**VARIANTE ALLA SRT 429 DI VAL D'ELSA LOTTO 3
TRATTO CERTALDO - CASTELFIORENTINO
TRA LO SVINCOLO CERTALDO OVEST E LO SVINCOLO
CON LA S.P. VOLTERRANA**

**RELAZIONE DI APPROFONDIMENTO INERENTE
GLI IMPATTI DELL'OPERA PER GLI ASPETTI
IDROGEOLOGICI DELLE ACQUE SOTTERRANEE**

In riferimento al procedimento di verifica di assoggettabilità a V.I.A. per la Variante alla S.R.T. 429 di Val d'Elsa – Lotto 3 – tratto Certaldo – Castelfiorentino tra lo svincolo Certaldo Ovest e lo svincolo con la S.P. Volterrana, si forniscono le seguenti integrazioni in merito agli aspetti relativi alle Acque Sotterranee, alla Tutela della Risorsa Idrica ed alla gestione delle Terre e Rocce da scavo così come richieste dai contributi istruttori pervenuti da Azienda USL Toscana Centro e dall'Agenzia Regionale per la Protezione Ambientale della Toscana – ARPAT.

Figura 1. Schema perforazione pali con elica continua C.F.A. (Continuos Flight Auger)

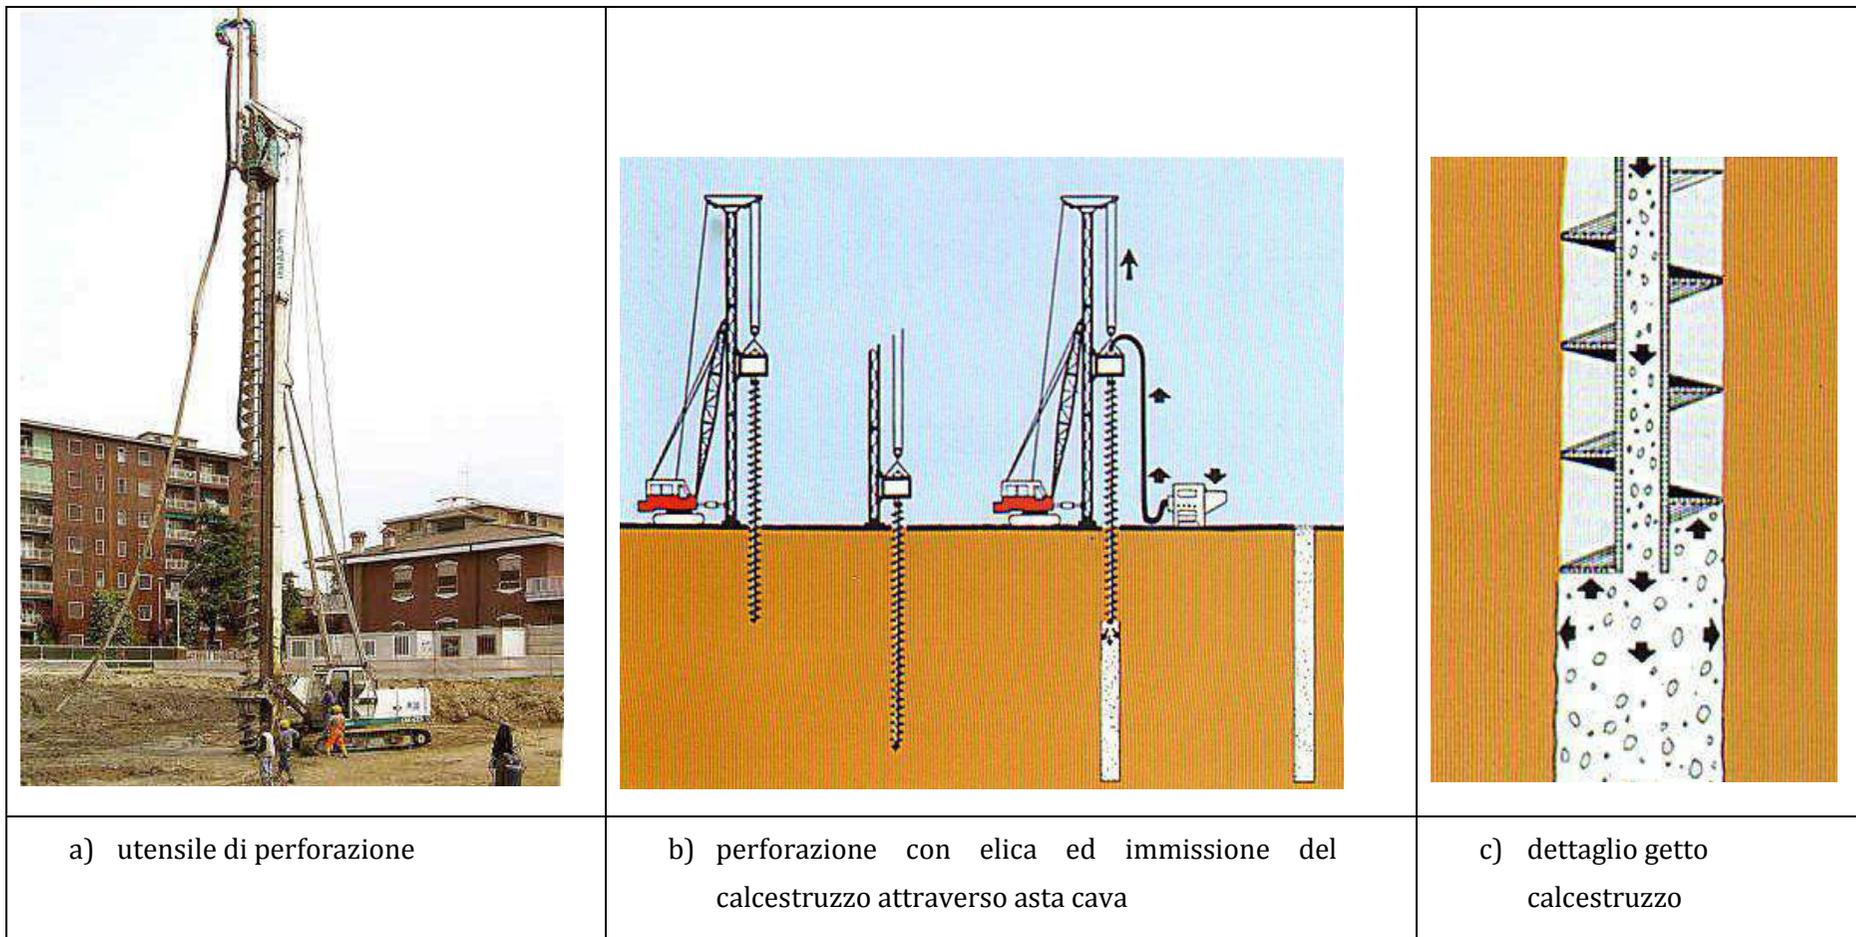
3. *Nella successiva fase di progettazione dovrà essere effettuata una valutazione di maggior dettaglio che evidenzii le interferenze delle aree interessate dall'intervento con la circolazione idrica sotterranea, corredata da planimetrie e sezioni nonché ricostruzioni a grande scala e per singoli settori di lavorazione dei complessi idrogeologici interessati dalle attività di scavo e dalla costruzione di pile.*

4. *In fase di progettazione successiva dovranno essere valutate, nel dettaglio, le possibili interferenze delle attività di progetto con i pozzi presenti, con particolare attenzione a quelli a scopo idropotabile.*

In relazione alle caratteristiche litostratigrafiche specifiche del sottosuolo ed alla presenza di falda acquifera captata in vicinanza per usi idropotabili i pali consigliati sono del tipo trivellato con elica continua C.F.A. (Continuos Flight Auger) di grande diametro gettato in opera con calcestruzzo iniettato in pressione di pompa. Caratteristica principale del sistema è l'assenza dei fanghi bentonitici, polimeri o di tubi forma di rivestimento, nonché la riduzione della quantità di terreno estratto rispetto ai pali trivellati tradizionali. La trivellazione avviene attraverso un utensile di perforazione, costituito essenzialmente da un'elica continua (o coclea), collegata in sommità ad una testa di rotazione scorrevole lungo una guida verticale, che penetrando nel sottosuolo per la sua tendenza ad avvitarci consente di prendere in carico e portare in superficie il terreno progressivamente attraversato. Durante la perforazione l'asta cava della coclea è opportunamente chiusa all'estremità inferiore operando così una certa compressione laterale e l'avanzamento dell'elica e la velocità di rotazione o di penetrazione possono essere elettronicamente variate e controllate in funzione delle caratteristiche e dello stato d'addensamento del terreno. La presenza della falda acquifera (non in pressione) tende a non influenzare le operazioni di perforazione. Raggiunta la quota di progetto si procede alla fase di getto del palo con formazione del fusto. Il calcestruzzo con qualità e soprattutto fluidità ottimali (tipo di cls SCC autocompattante o S5) pompabile viene immesso attraverso l'asta cava della coclea da una pompa e fuoriesce in pressione controllata alla base della stessa, successivamente in concomitanza con la formazione del fusto, la coclea viene estratta gradualmente dal terreno con una velocità controllata proporzionale alla pressione di pompaggio per evitare rifluimenti o interruzioni. La pressione del calcestruzzo esercita una continua spinta sulla coclea verso l'alto, collaborando all'estrazione e garantendo, nel contempo, l'assoluta continuità del fusto del palo. Il getto procede fino ad ultimazione del palo sfilando gradualmente la coclea

Per una descrizione schematica della tecnica di perforazione pali con elica continua C.F.A. (*Continuos Flight Auger*) appena descritta, si rimanda alle immagini di Figura 1.

In conclusione, il palo trivellato C.F.A. rispetto al tradizionale palo trivellato in presenza di fanghi bentonitici, presenta il vantaggio di non interferire con la falda in quanto il calcestruzzo della giusta densità e fluidità tende a "chiudere" immediatamente in fase di getto i terreni acquiferi sede della falda. Inoltre, ha il vantaggio di produrre volumi di terreno di risulta minori e senza l'onere (ed il costo) di doverli smaltire in discariche speciali (come solitamente avviene quando si utilizza la bentonite) e consente produzioni decisamente più elevate. Per un corretto dimensionamento (lunghezza, diametro e pressione netta applicabile) e prestazione del trattamento si rimanda alle ditte specializzate che operano nel settore, ed in ogni caso è consigliabile la predisposizione di uno specifico "campo prove" preliminare.

Figura 2. Stratigrafia e schema di completamento del pozzo Malacoda 5

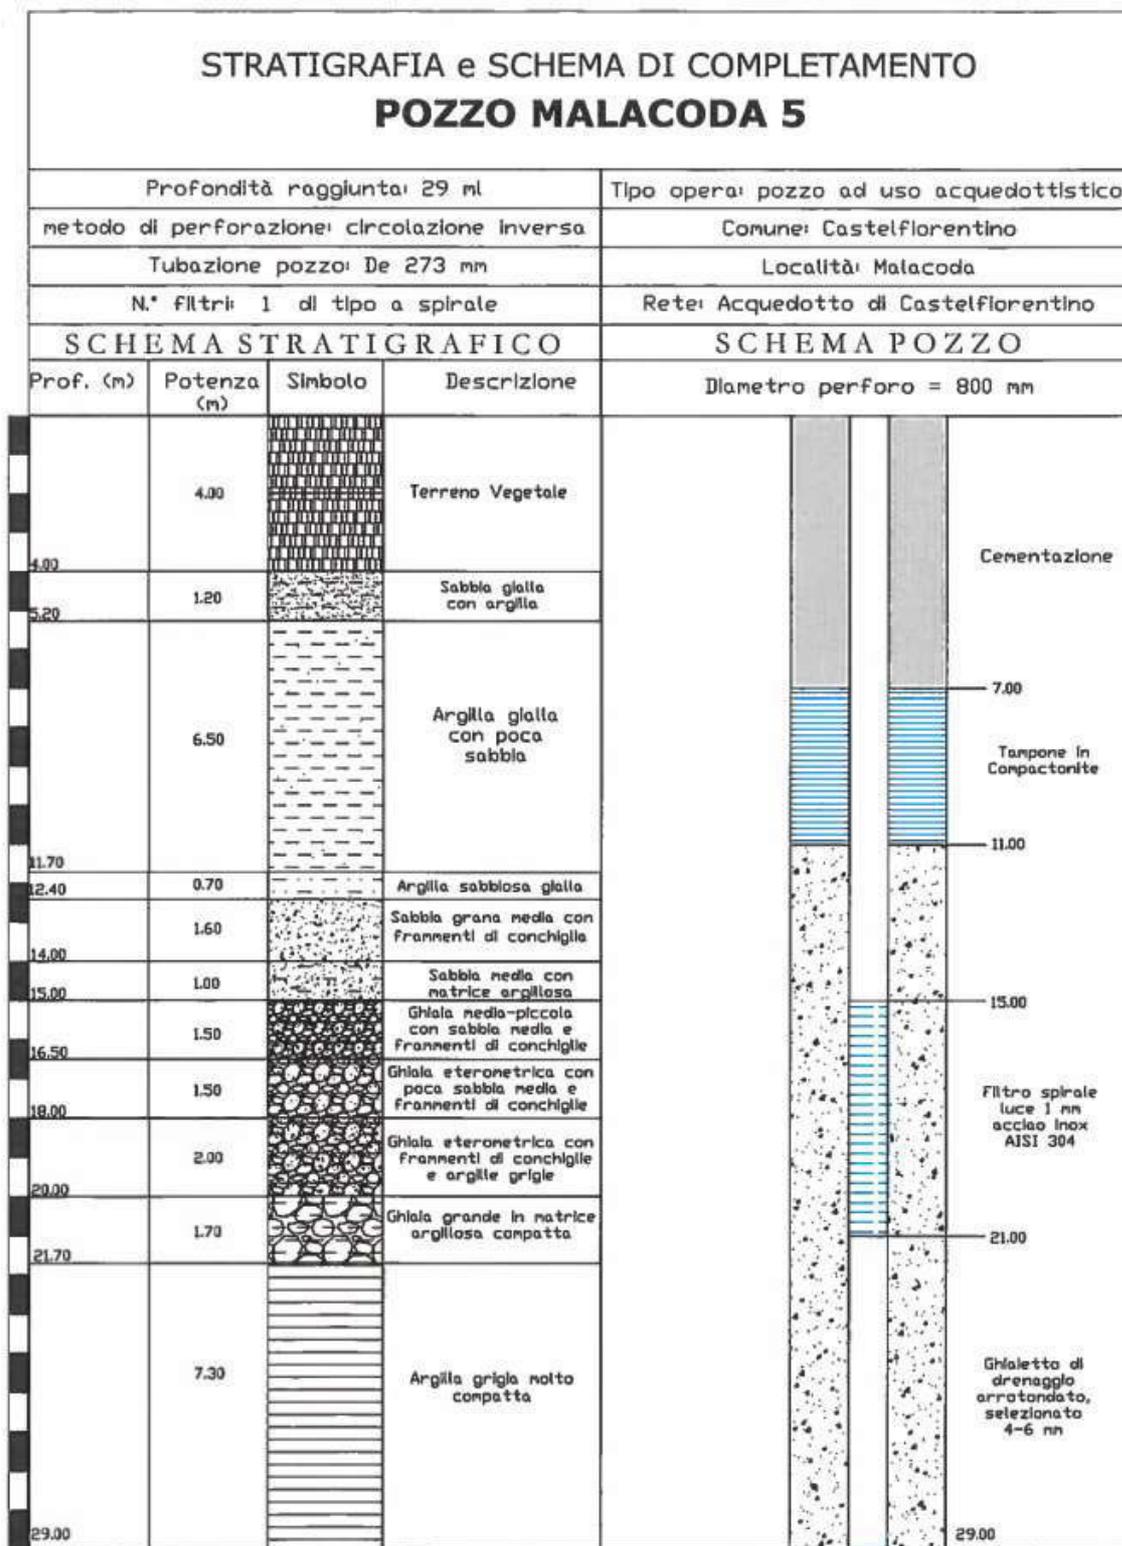
- 2. Manca una valutazione (relazione idrogeologica) dell'impatto dell'opera (sia in fase di cantiere che di esercizio) sui pozzi, sulla falda e sulle aree di ricarica. Si ritiene infatti che la valutazione d'impatto non possa essere limitata alle sole acque reflue del tracciato stradale (per le quali si prevede un sistema di raccolta e trattamento prima delle re-immissione sul suolo) ma deve comprendere tutte le opere previste (per es. realizzazione di piloni a sostegno dei ponti).*

Il pozzo è stato completato con una tubazione in acciaio al carbonio con De 273 mm da p.c. fino a fondo foro. Da p.c. fino alla profondità di 7 m è stata realizzata una cementazione, seguita da altri 4 metri (da 7 m a 11 m) di argilla compactonite. La compactonite è un materiale impermeabile che ha permesso di realizzare un tampone allo scopo di isolare la falda profonda messa in produzione dalla circolazione idrica più superficiale ed evitare infiltrazioni nell'area di maggior vulnerabilità che è appunto quella immediatamente adiacente al perforo. Dalla profondità di 11 m fino a 29 m di profondità il pozzo è stato drenato con ghiaietto lavato di fiume della dimensione di 4-6 mm.

I filtri, del tipo Johnson (spirale continua) del De 273 luce 1,0 mm, sono stati collocati tra 15 m e 21 m di profondità da p.c.. Terminati i lavori di completamento, il pozzo è stato spurgato per l'asportazione completa di tutti i residui della lavorazione. Le acque captate attraverso pompa elettrosommersa, per un quantitativo di circa 8 l/s per un totale di 252.300 mc/anno, sono utilizzate ad uso potabile. Per lo schema stratifico di dettaglio si rimanda alla Figura 2.
